下方押え型ハンドル縦型トグルクランプ No.39 付属品仕様変更について

分類 B-II 下方押え型ハンドル縦型トグルクランプ No. 39

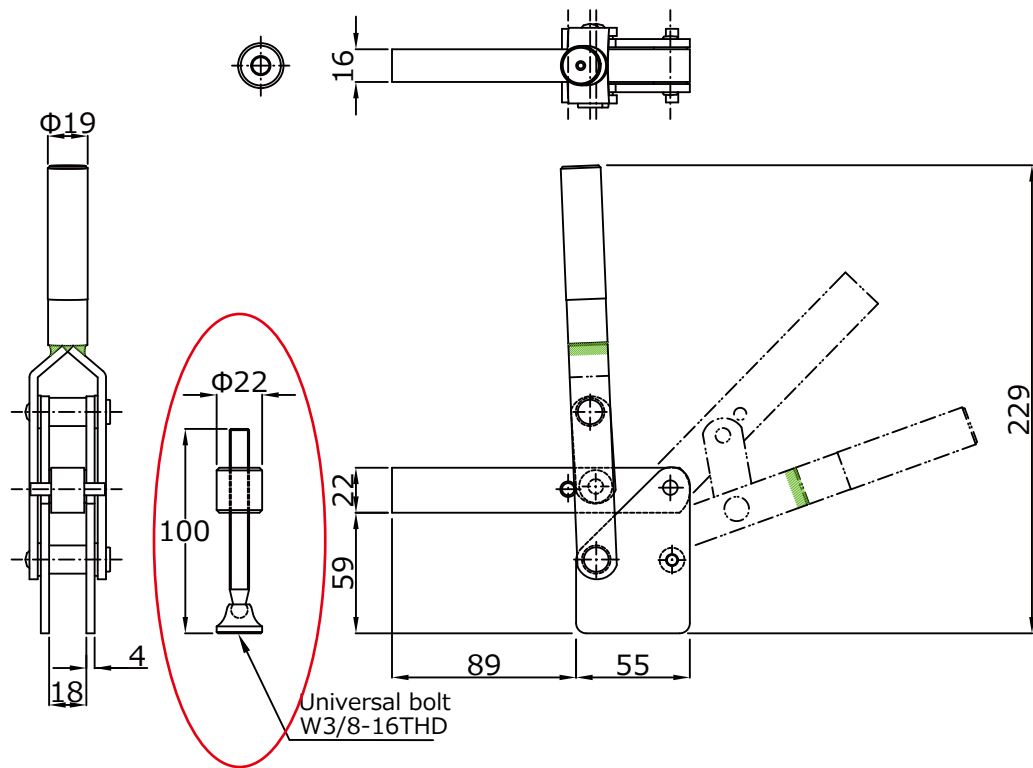
- ・変更前：ユニバーサルボルト W3/8-16THD → 変更後：ユニバーサルボルト M10X112  
(変更箇所は別紙参照ください。(別紙赤丸部分))

- ・付属品変更による価格の変更はありません。
- ・トグルクランプ自体の最大締圧力に変更はありません。
